- **Richiesta integrazioni RFC punto b2) Integrazioni in merito all'individuazione catastale degli elementi costitutivi dell'impianto:**

- ✚ area interna stazione elettrica, griglia di scolo delle acque piovane denominata "Roggia Rovate". - foglio n. 9 mappale n. 4791

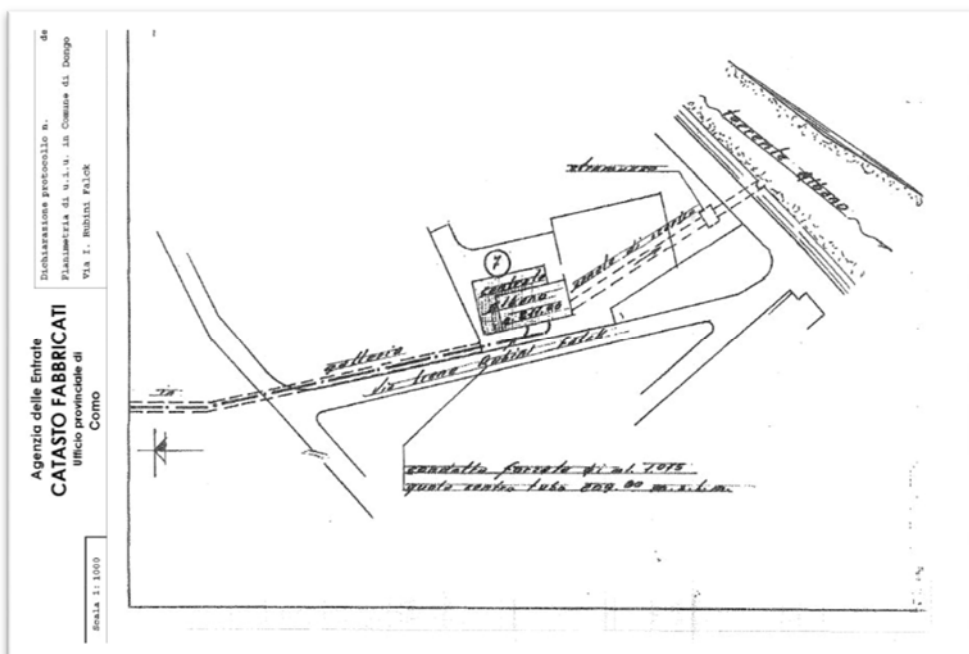
- *"alla particella individuata al foglio n. 9 mappale n. 4791 del comune di Dongo, posta in corrispondenza dell'edificio centrale, che risulta inserita all'interno del foglio 9 mappale 6175 ed indicata nel RFC come opera definita dall'art. 25 comma 1 del r.d. 1775/1933;"*
- *"alla particella individuata al foglio n. 9 mappale n. 6184 del comune di Dongo, posta tra la sottostazione elettrica e lo scarico nel torrente Albano ed indicata nel RFC come opera definita dall'art. 25 comma 1 del r.d. 1775/1933, che non sembrerebbe essere interessata dallo sviluppo dell'impianto."*

- il foglio n. 9 mappale n. 4791 corrisponde ad un'area di pertinenza della centrale nello specifico un'area interna alla stazione elettrica dove una volta era presente una vecchia vasca di carico dell'acqua, successivamente demolita. Ad oggi è presente una griglia di scolo delle acque piovane. Segue documentazione fotografica.
